改善箇所説明図

日野 BDG-FC6JEWA の場合

消火器箱取付金具の詳細

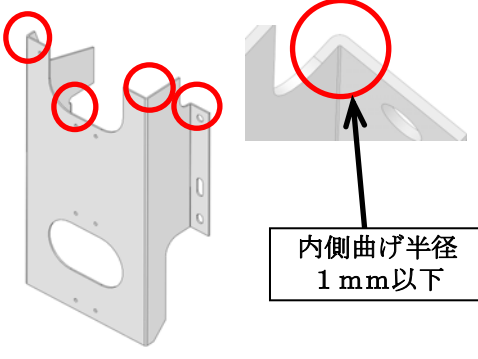
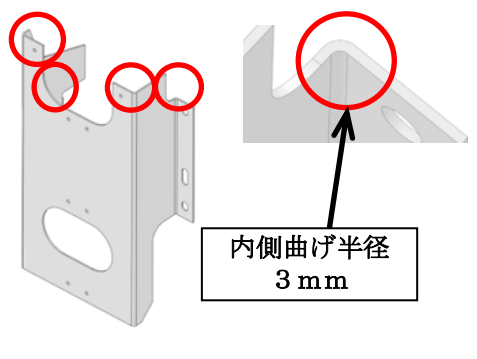
不具合品	対策品
 <p data-bbox="566 1086 774 1153">内側曲げ半径 1mm以下</p>	 <p data-bbox="1029 1086 1236 1153">内側曲げ半径 3mm</p>
 <p data-bbox="598 1456 790 1500">基準不適合箇所</p>	
<p data-bbox="295 1579 790 1635">プレス内側の曲げ部半径が 1mm 以下 材料：SUS430 ステンレス鋼</p>	<p data-bbox="821 1579 1300 1635">プレスの内側曲げ部半径が 3mm 材料：SUS304 ステンレス鋼</p>

LPG 運搬用タンクローリ架装車両の消火器箱の取付金具において、製造工程における曲げ加工が不適切なため、走行時の衝撃力により、当該曲げ加工部分に高い応力が発生し亀裂が生じる場合がある。そのため、そのままの状態で使用を続けると、当該取付金具とともに消火器箱が脱落するおそれがある。

対象車両を点検し、加工が不適切な消火器箱取付金具を対策品に交換する。
